【保安規定における図表の加工事業変更許可申請書及び設工認申請書との反映項目確認】

保安規定変更申請 変更後の図表における凡例
 今後補正申請により記載を見直す箇所：
 表：赤字
 図：赤線又は赤枠
 ※ただし、敷地区、建物図の補正箇所については別途説明する。
 改訂箇所：記載：太字斜体 図：雲マーク

別図5

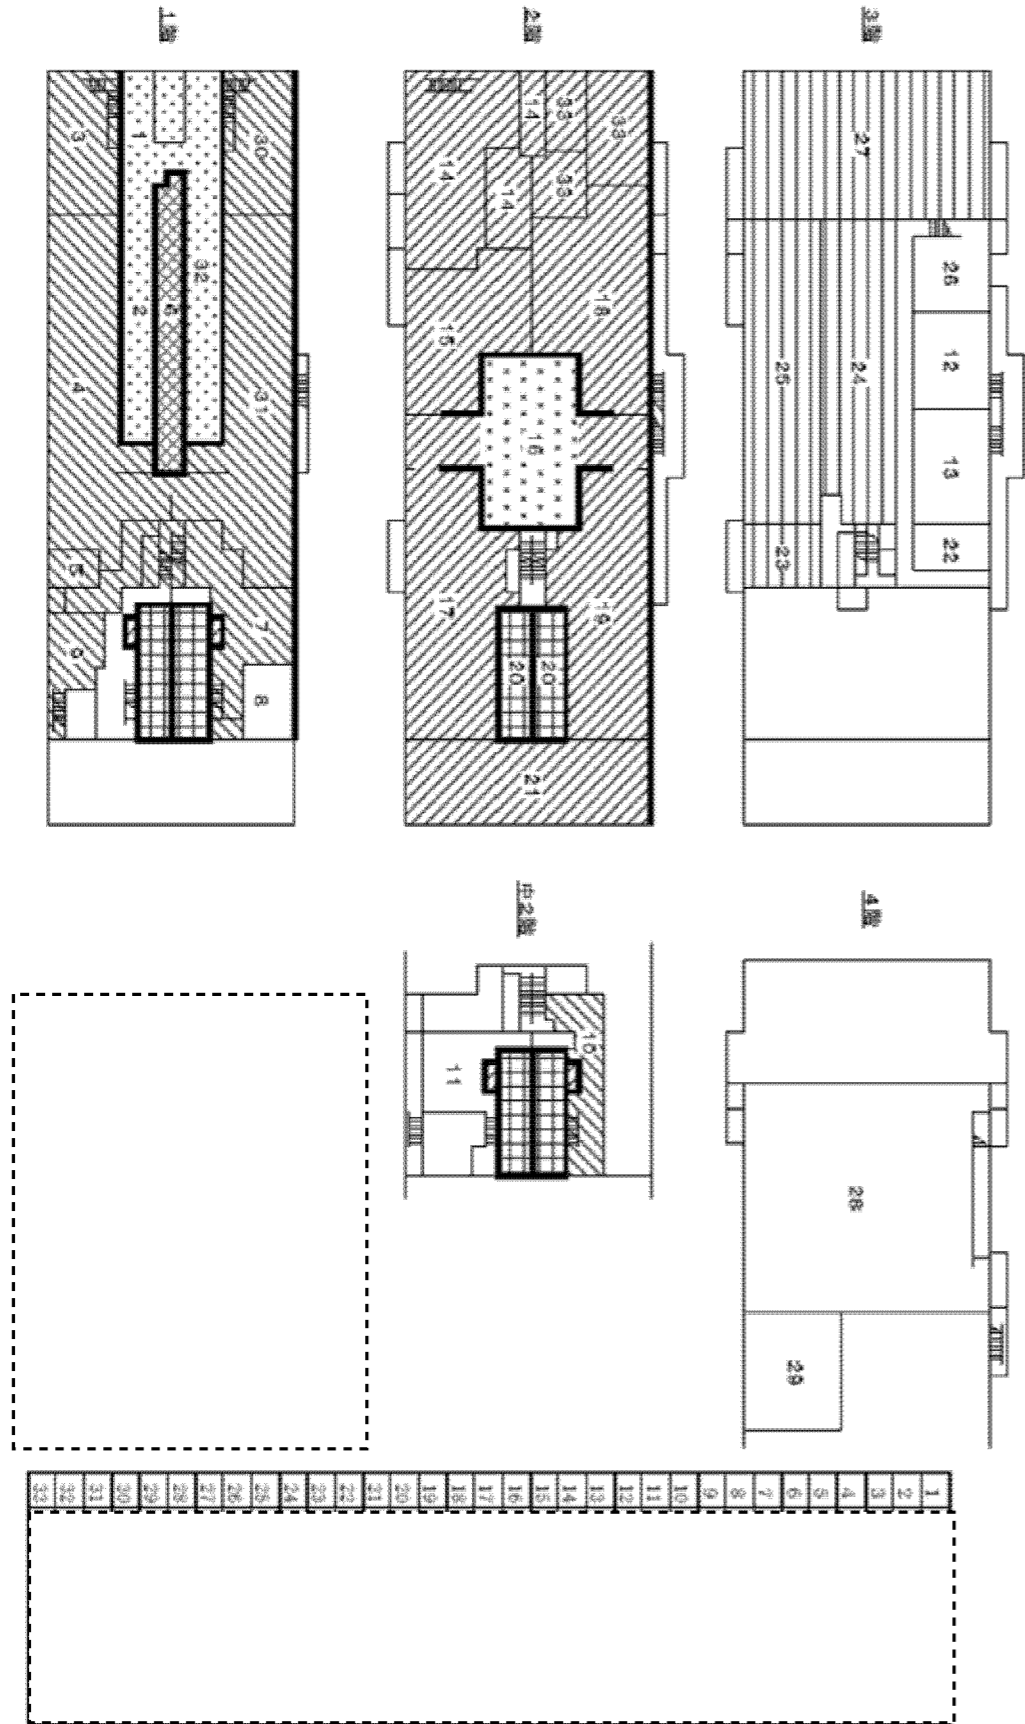
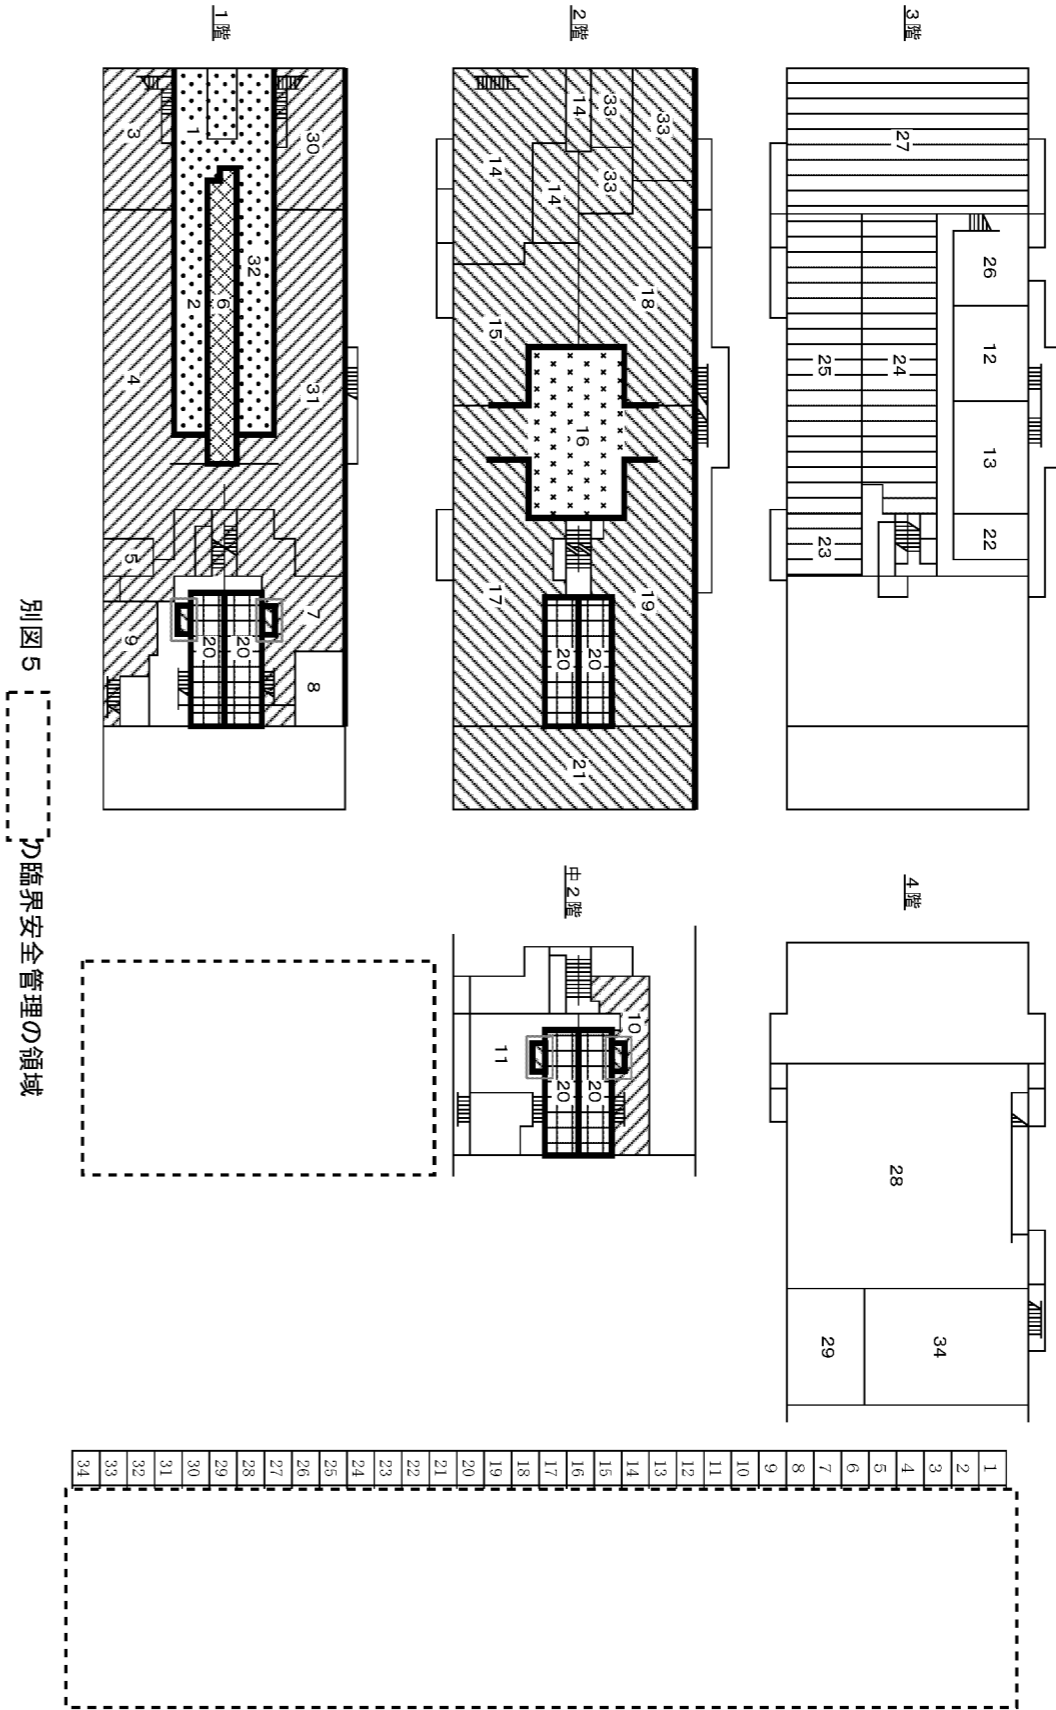
別図5では、加工事業変更許可申請書及び設工認申請書に基づき臨界安全管理上の領域を示している。

保安規定変更申請にて「34 空調施設」を記載しているが、当該室は臨界安全管理の領域には含まれず建物内の室名称を明確化するものである。

設工認申請において臨界隔離壁の仕様に「(厚さ30.5 cm以上)のコンクリート」との記載があるが、建物の仕様を明確化するものである。

第2-4領域の一部について、加工事業変更許可申請書及び設工認申請書に従い記載を適正化する。

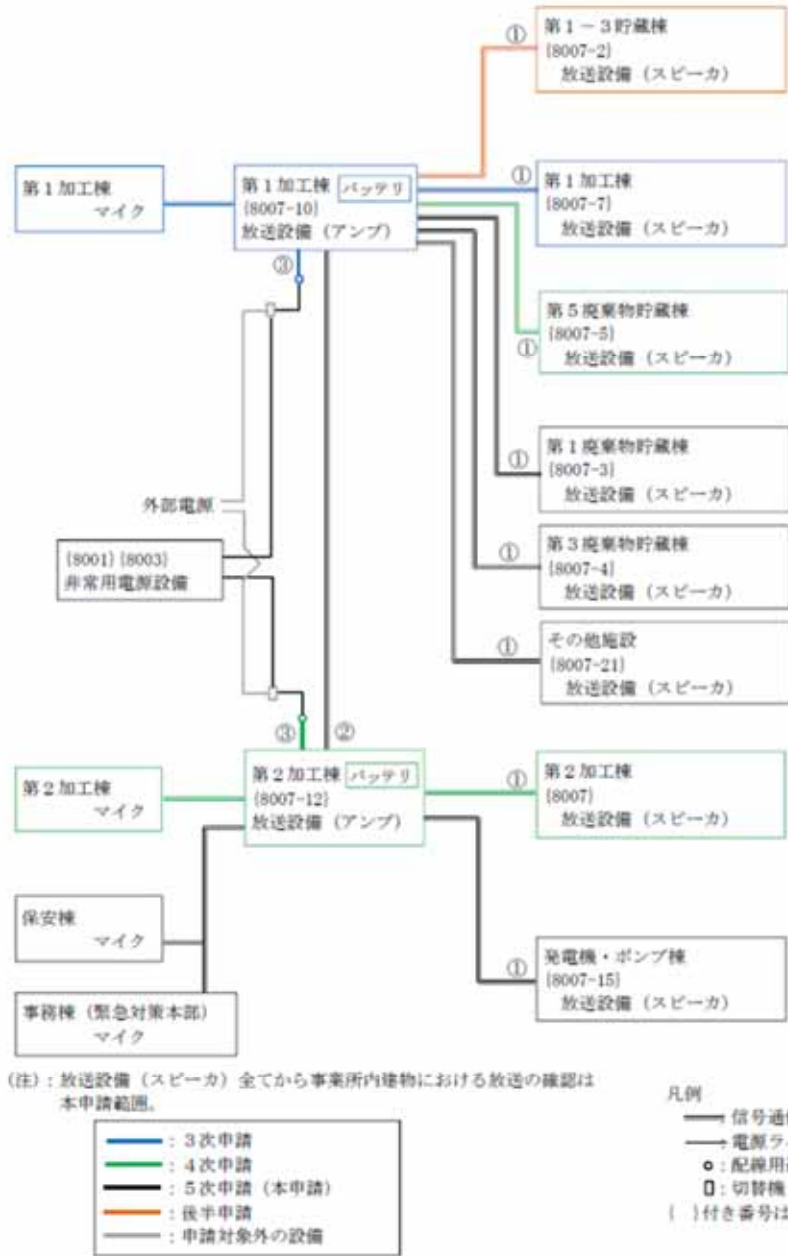
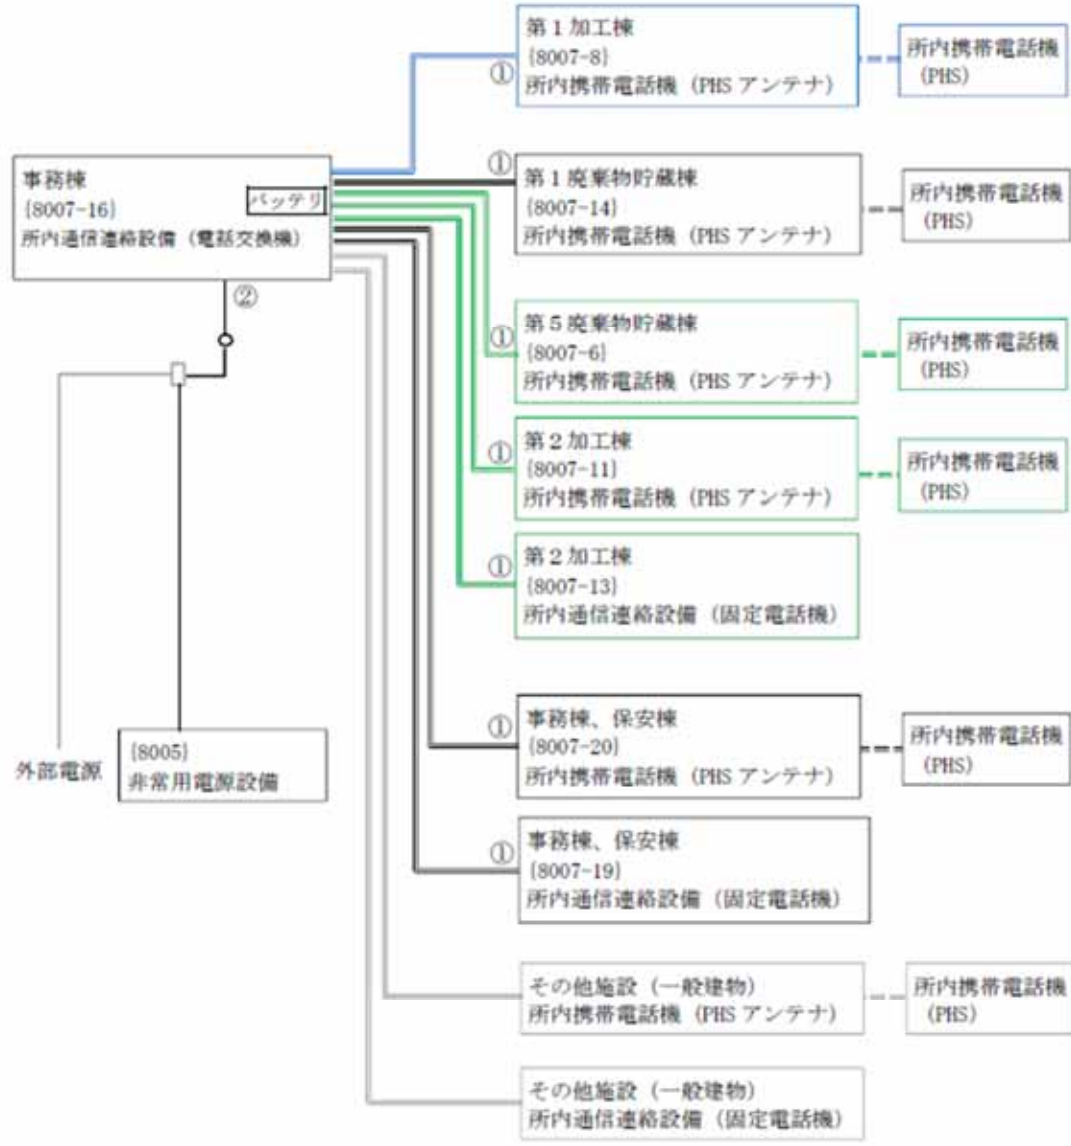
非常用通信機器の一部については、加工施設の技術基準に関する規則の要求事項を踏まえて設工認申請書において詳細化したものとしている。
